COMUNE DI MONTOPOLI IN VAL D'ARNO

ARTT. 17, 18, 19, 20 E 25 DELLA L.R. N. 65/2014 – VARIANTE AL REGOLAMENTO URBANISTICO PER MODIFICHE COMPORTANTI NUOVO IMPEGNO DI SUOLO ALL'ESTERNO DEL PERIMETRO DEL TERRITORIO URBANIZZATO – OSSEVAZIONI PRESENTATE IN FASE DI PUBBLICAZIONE E CONTRODEDUZIONI

LAZIONE TECNICO ILLUSTRATIVA - ADDENDUM

Fig. 3: Corografia aerea con sovrapposto, in rosso, l'attuale perimetrazione dell'area di pertinenza che lascia fuori una parte dell'edificato.

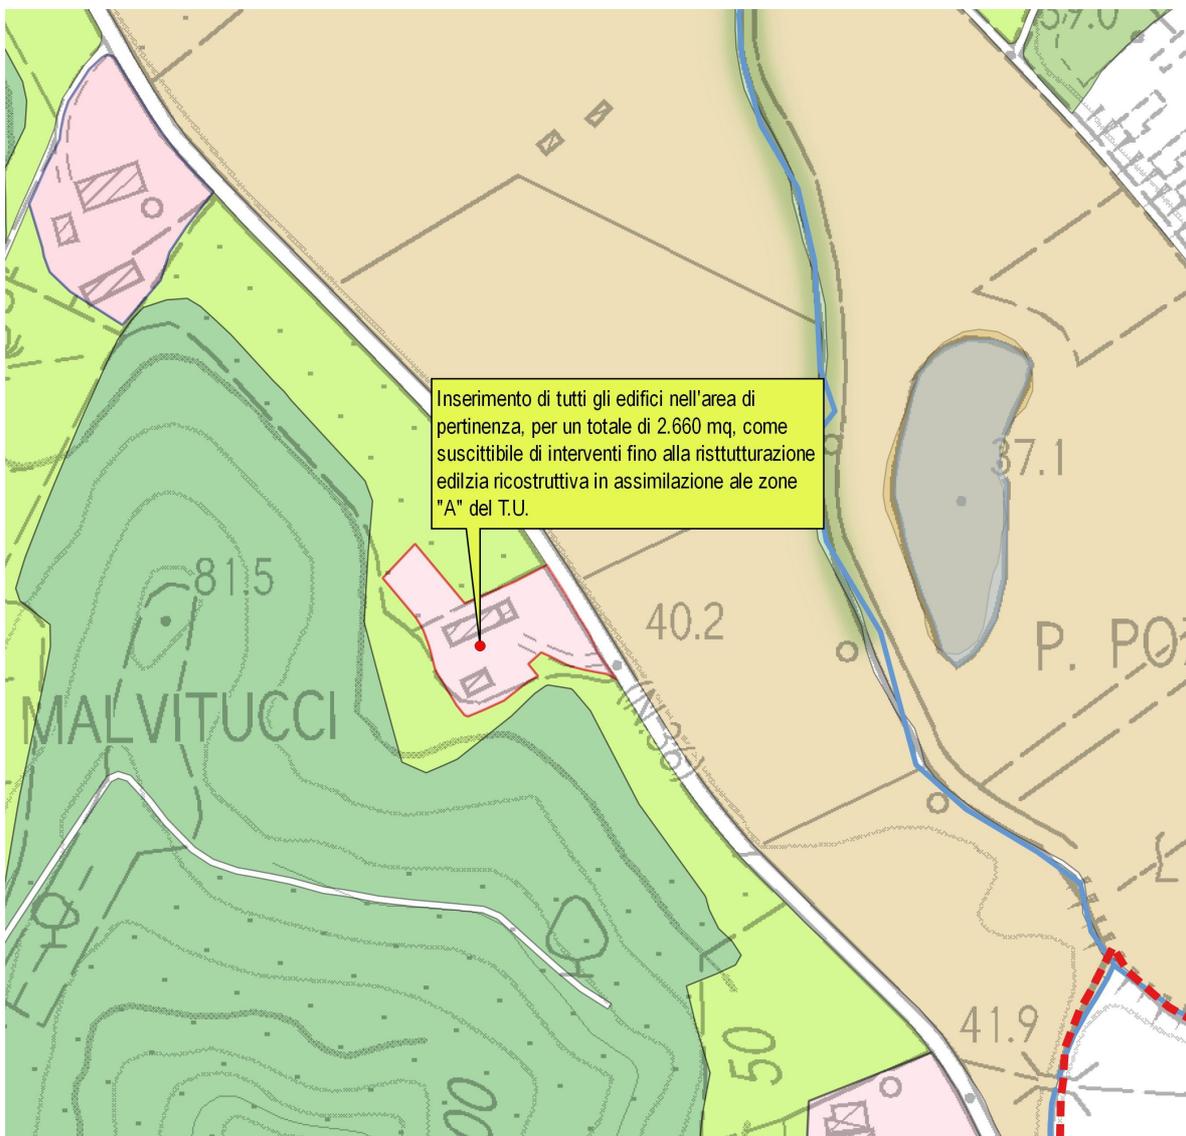
n. 3 – L'osservazione presentata dal **sig. Federico Cambi il 13 febbraio 2023** concerne l'area di pertinenza dell'edificio di proprietà, per la quale chiede che sia estesa a tutti i fabbricati, che vedono oggi, nel R.U., una porzione inopinatamente esclusa dalle aree assimilate alle storiche del territorio urbanizzato, come invece sono connaturati i terreni circostanti. Tali presupposti, meramente di ordine ricognitivo e di correzione di un errore di rappresentazione cartografica, **consentono di ritenere tecnicamente accoglibile la richiesta contenuta nell'osservazione** e, quindi, il complessivo inserimento nell'area di pertinenza di tutti i fabbricati, con la rappresentazione di seguito esemplificata in figura 4.

Fig. 4: Estratto RU modificato - Edifici presenti tutti inseriti nell'area di pertinenza

Fig. 5: Estratto dell'osservazione con evidenziato in rosso la richiesta di modifica descritta nel testo

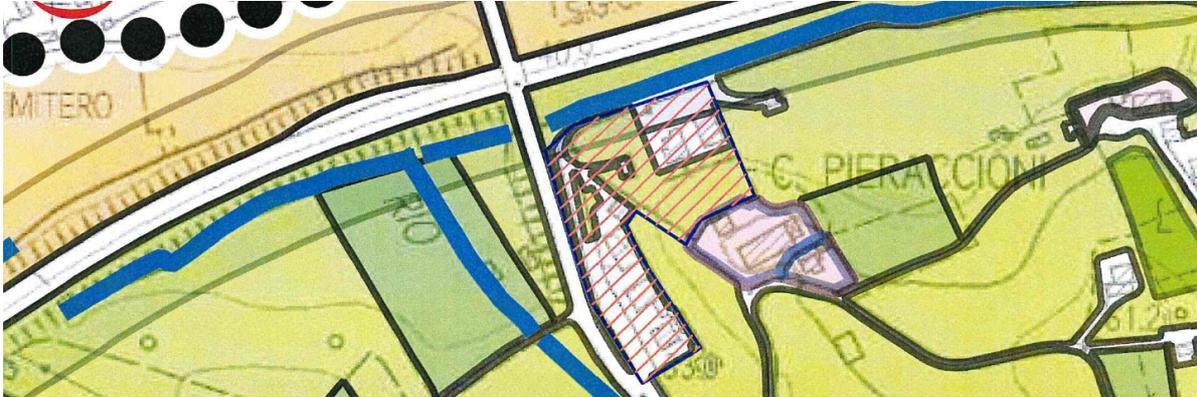
n. 4 – L'osservazione presentata dal **sig. Enzo Pinelli il 16 febbraio 2023** per il tramite dell'arch. Edoardo Ceccarelli, contiene la proposta di inserire l'edificato a margine della via del Piano, appena all'interno della Strada provinciale "Palaiese", in prossimità del cavalcavia della Fi-PI-Li, tra le aree suscettibili di ristrutturazione edilizia, anche ricostruttiva, come assimilata alle aree storiche del

territorio urbanizzato, in ragione dell'edificato esistente di recente formazione. Se in virtù delle supposte caratteristiche appena enucleate e già in essere prima della redazione del vigente regolamento urbanistico, consentono di esprimere un parere positivo all'accoglimento della proposta per il solo edificato esistente, diversa è la valutazione di un indebito allargamento dell'area terreni circostanti che non possono essere considerati pertinenze del primo, come invece è richiesto nell'osservazione (vedi fig. 5).

Fig. 6: Estratto RU modificato - Edifici presenti inseriti in area assimilata a zona "A" del T.U.

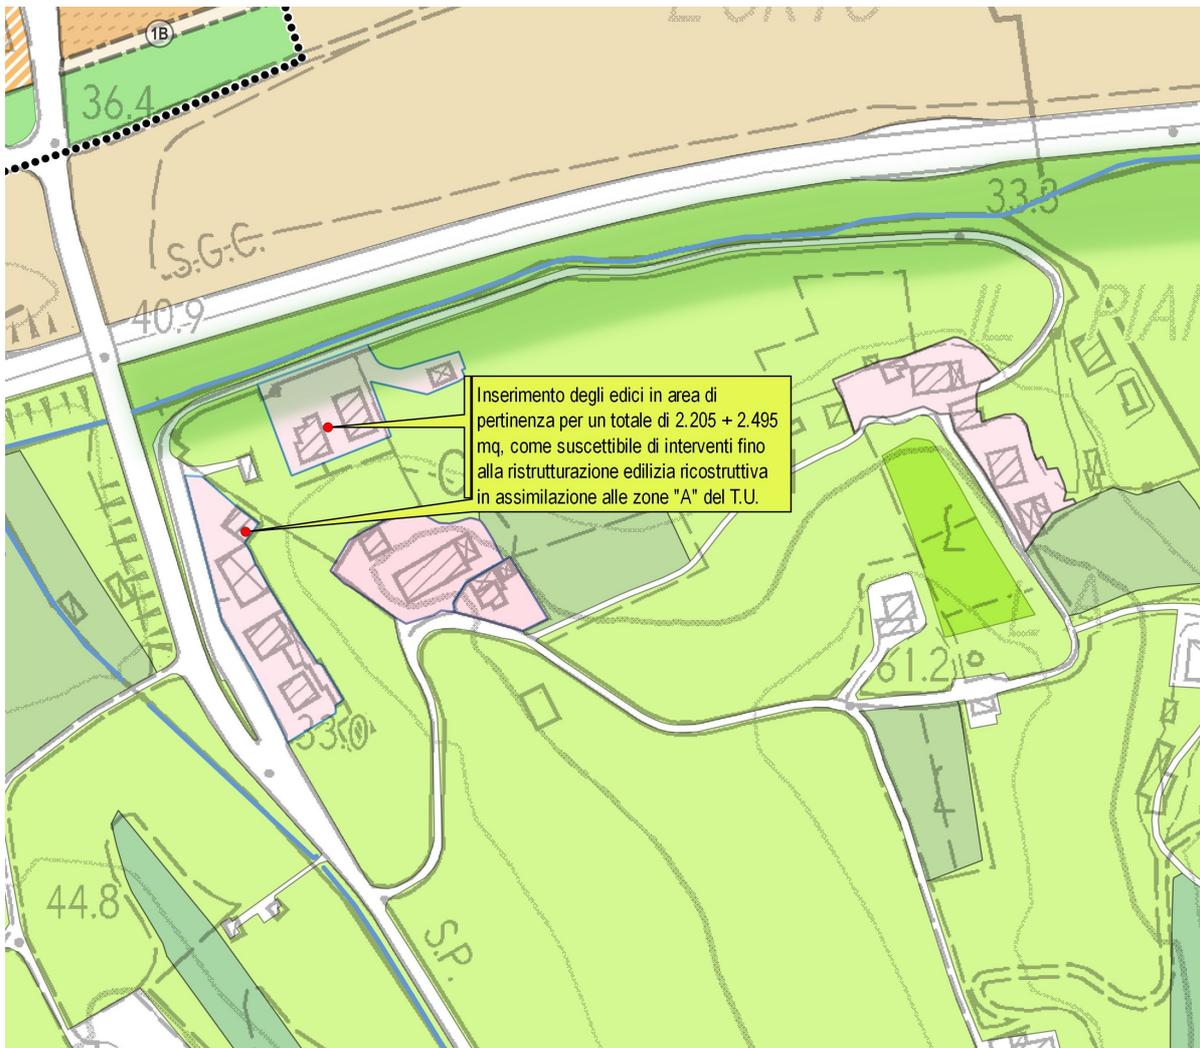
Quanto appena considerato, **consente di ritenere tecnicamente accoglibile solo in parte la richiesta contenuta nell'osservazione** e, quindi, l'inserimento dell'edificato esistente con le aree

di pertinenza tra le aree suscettibili di ristrutturazione edilizia, anche ricostruttiva, come assimilata alle aree storiche del territorio urbanizzato,, con la rappresentazione di seguito esemplificata in figura 6.

Fig. 8: Estratto RU vigente della zona interessata (cfr. Tav. 1P)

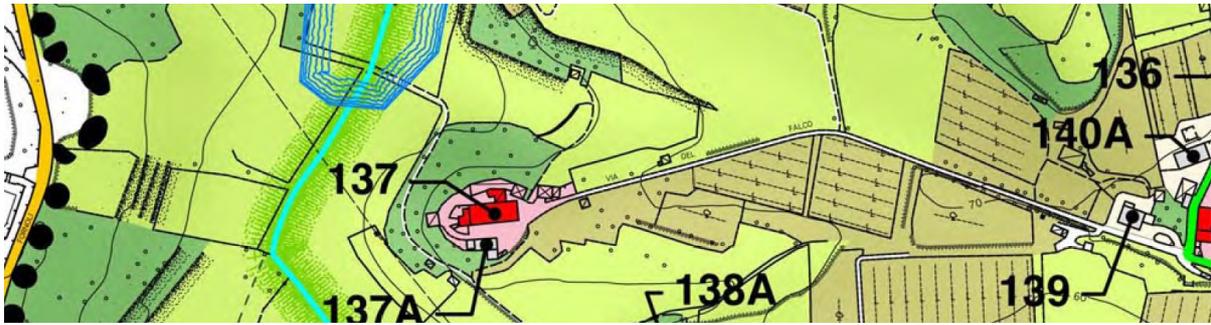
n. 5 – L'osservazione dei **signori Colangelo Pasquale, Raffaele e Roberto del 16 febbraio 2023**, presentata per il tramite dell'arch. Edoardo Ceccarelli, propone di aggiungere tra le aree suscettibili di ristrutturazione edilizia, anche ricostruttiva, come assimilata alle aree storiche del territorio urbanizzato terreni agricoli privi di edifici ma di possibile collocazione di volumetrie recuperate da edifici posti prossime al "Podere il Falco". Sostanzialmente la richiesta ripropone quanto contenuto nella proposta dell'omonimo piano di recupero, presentato il 29 agosto 2022 (p.g. 15.601/2022) a cui istruttoria d'ufficio ha visto la richiesta integrazioni, soprattutto per la verifica della legittimità delle volumetrie per le quali si chiede la demolizione e successiva ricostruzione, ancora senza riscontro.

La proposta contenuta nell'osservazione in esame risulta pertanto non solo ingiustificata ma anche fuorviante in ordine ad un procedimento coevo che concerne la valutazione dell'ammissibilità di un piano di recupero tutt'ora in attesa delle necessarie integrazioni documentali. Inoltre, ove ricorressero condizioni di fattibilità del recupero delle volumetrie sommariamente indicate nell'osservazione, non sarebbe ammissibile l'individuazione di una zona siffatta in zona agricola, estranea lontana dall'attuale edificato (vedi figure 18, 19 e 20), quale fosse considerata una zona posta all'interno del territorio urbanizzato.

Per tali motivazioni **non esistono presupposti tecnici per accogliere l'osservazione presentata.**

Fig. 11: Estratto RU modificato - Edificio residenziale recente con consistenza proposta dell'area di pertinenza

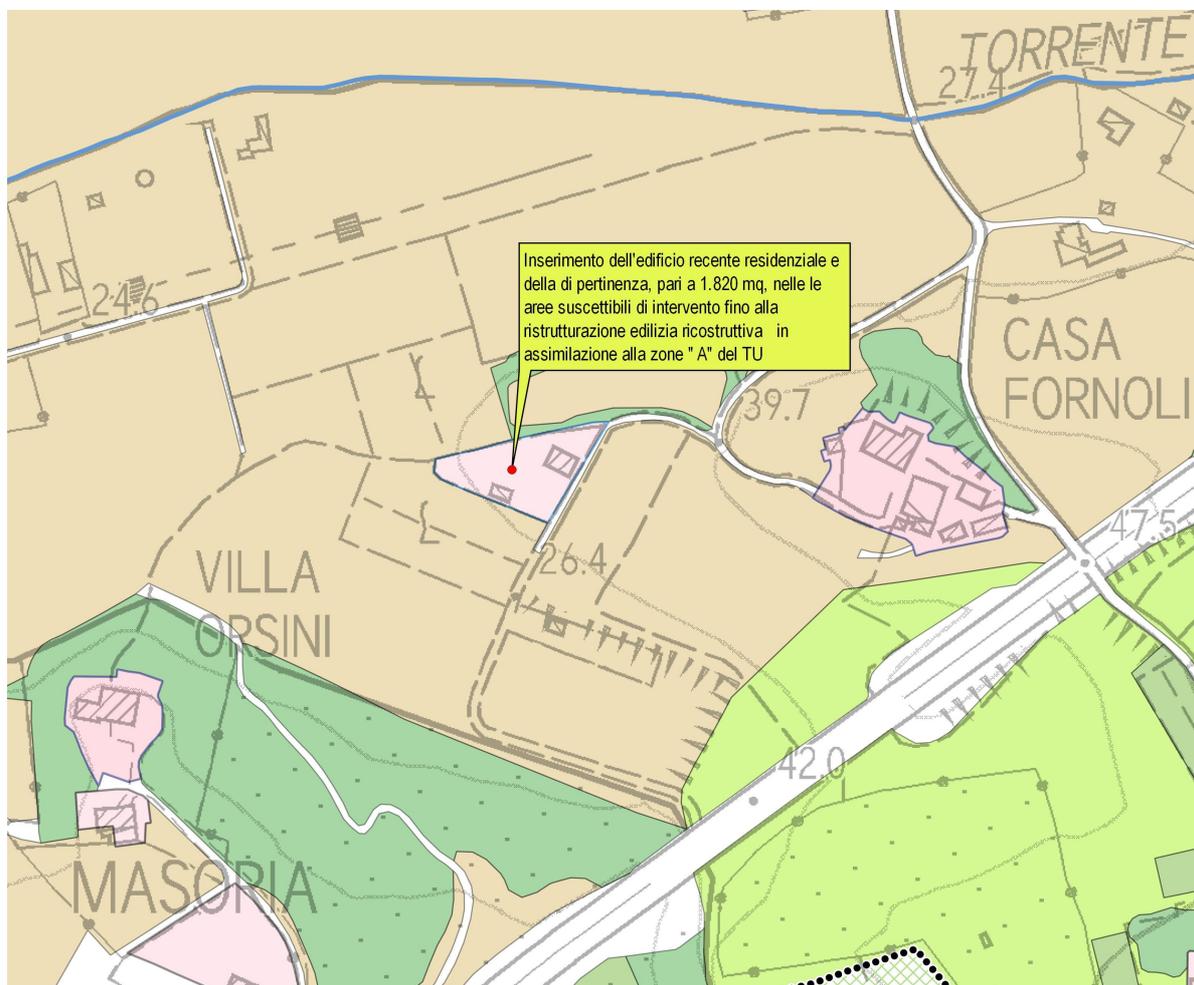
n. 7 – L'osservazione del **signor Giose Forconi del 29 giugno 2023** chiede di trasformare la destinazione urbanistica del resede sul quale insiste l'edificio residenziale di proprietà costruito tra il 2007 e il 2011 (P.E. n. 133/2006 - Permesso di Costruire n. 61 del 24/12/2007) come recupero volumetrico di manufatti condonati con realizzazione di unità abitativa.

In evidente errore per i presupposti appena descritti (recupero di volumi con destinazione residenziale in zona E) la cartografia del R.U. vigente colloca il nuovo fabbricato in area agricola, vieppiù inspiegabile considerando la fine dei lavori di costruzione (2 febbraio 2011, abitabilità del 30 giugno 2011) molto antecedente la data di sua adozione e approvazione (rispettivamente del. cc. n. 48 del 20 giugno 2012 e del. n. 7 del 15 febbraio 2013). Tali presupposti **consentono di ritenere**

tecnicamente accoglibile la richiesta contenuta nell'osservazione e, quindi, inserire il nuovo edificio e l'area di pertinenza tra le aree suscettibili di ristrutturazione edilizia, anche ricostruttiva, come assimilata alle aree storiche del territorio urbanizzato, con la rappresentazione di seguito esemplificata in figura 11.

Fig. 20: Estratto PGRA vigente, in giallo l'edificio da demolire, in rosso la localizzazione per l'atterraggio

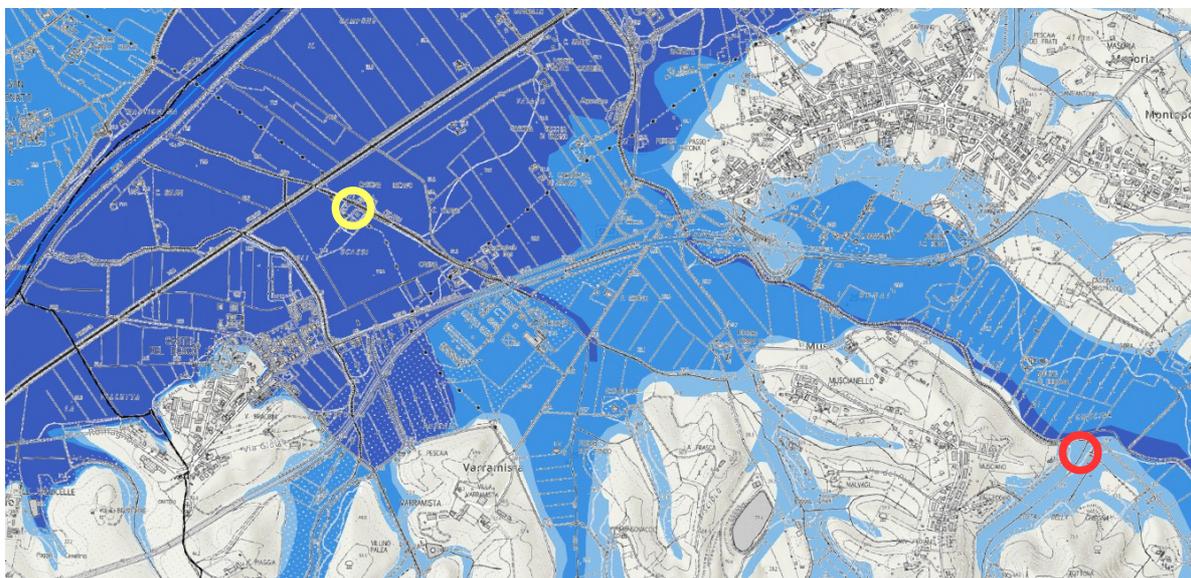
L'osservazione prevede di spostare la porzione del fabbricato in oggetto in un'area agricola

prossima al Torrente Chiecina, caratterizzata sia dall'essere interessata da vincolo paesaggistico ex art.142 lettera c, del D.Lgs. n. 42/2004, sia dall'essere posta zona a pericolosità di tipo "PI1" quanto a PGRA ma, esterna al perimetro del territorio urbanizzato e significativamente lontana da questo, tanto da **non poter considerare meritevole di accoglimento l'osservazione** in questa sede, per i contenuti e le finalità della variante in oggetto.

Fig. 21: Corografia aerea con evidenziazione area oggetto dell'osservazione n. 9

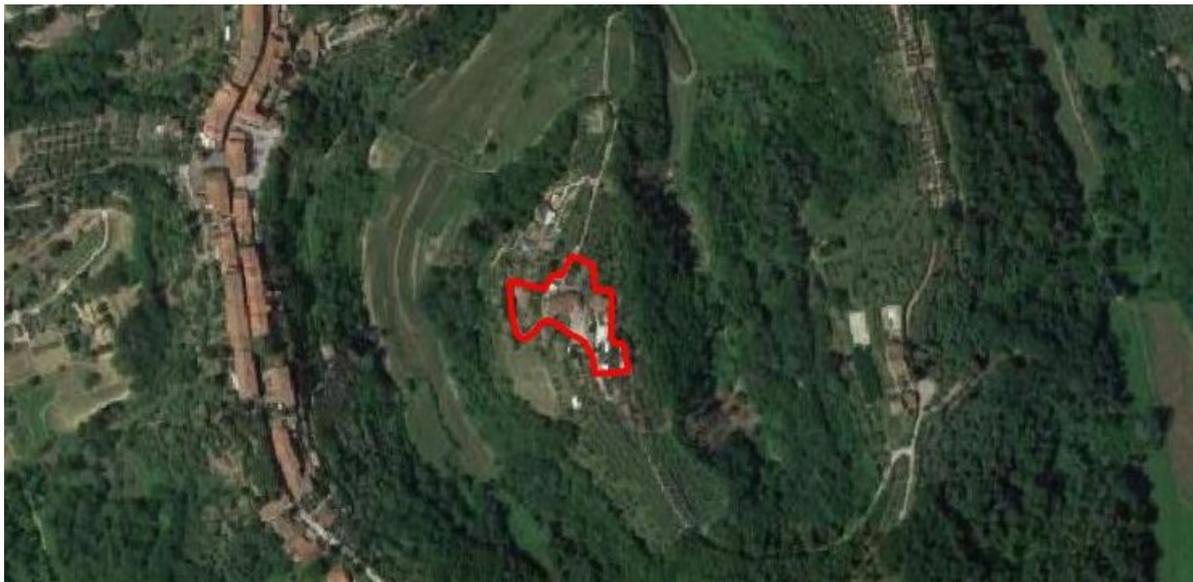
n. 9 – L'osservazione presentata dal **sig. Juri Lio del 20 luglio 2023** concerne aree limitrofe ad edifici di proprietà, parte destinati a civile abitazione e altre a pertinenze di questa, poste sul crinale collinare ad Est del capoluogo, in località denominata "Purgo", e contraddistinte al Catasto Terreni, in via principale, dalle particelle nn. 394, 395 e 402 tutte nel foglio di mappa 18. L'osservazione chiede che le aree più prossime ai predetti fabbricati, interessate esse stesse da manufatti, siano inserite nelle aree assimilate alle storiche del territorio urbanizzato, allo scopo di poter procedere alla riqualificazione urbanistica dell'intera area, procedendo ad una ripermetrazione dell'attuale zonizzazione con la stessa destinazione, oggi limitata a pochi ambiti circoscritti.

I presupposti che motivano la richiesta sono gli stessi che sono alla base del diverso zoning modificato con le varianti adottate, significativamente in quelle dei paragrafi 2.5 e 2.6 della relazione tecnica. Si tratta, cioè, di estendere a tutti gli edifici di vecchio impianto, rurali o già rurali ovvero già civile abitazione, l'area assimilabile a quella storica del TU a tutti i fabbricati e loro pertinenze, allo scopo di ricomprendere possibili interventi di ristrutturazione ricostruttiva, alla stregua di ambiti analoghi con le stesse caratteristiche. Sono ambiti, lo ricordiamo, posti all'interno del sistema delle aree agricole della collina, in un contesto caratterizzato da diversi edifici sparsi, talvolta aggregati i
